ふそう キャンター、ローザの
原動機（ロッカーアーム）のリコールについて

ふそう キャンター、ローザの原動機（ロッカーアーム）について、令和元年７月４日に下記のリコールを国土交通省に届け出ました。ご愛用車の措置について、販売会社から早急にご連絡・ご相談をさせていただきますので、よろしくお願い申し上げます。

改 善 箇 所 説 明 図

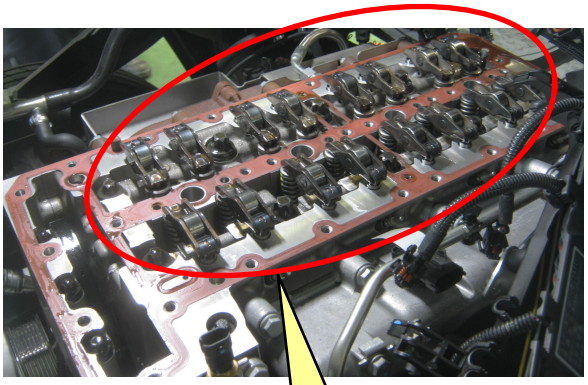
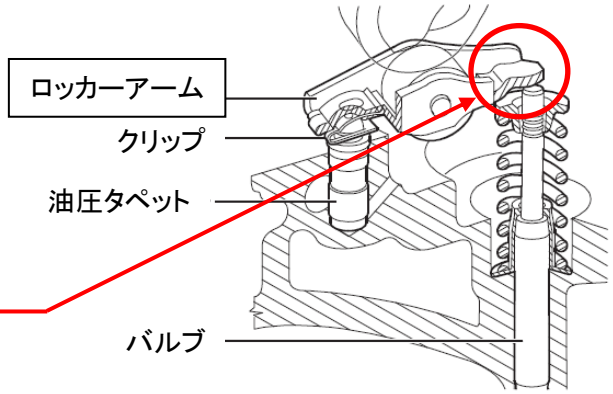
基準不適合発生箇所

小型トラック・バスの原動機において、ロッカーアーム製造用治具の管理が不適切なため、ロッカーアームの耐久性が不足しているものがある。そのため、早期にロッカーアームが異常摩耗して破損し、異音が生じて、最悪の場合、走行不能に至るおそれがある。

改善措置の内容

全車両、ロッカーアームを良品に交換する。また、ロッカーアームに異常摩耗が認められた場合は、シリンダーヘッド一式を交換する。

注　：□は、良品に交換する部品を示す。
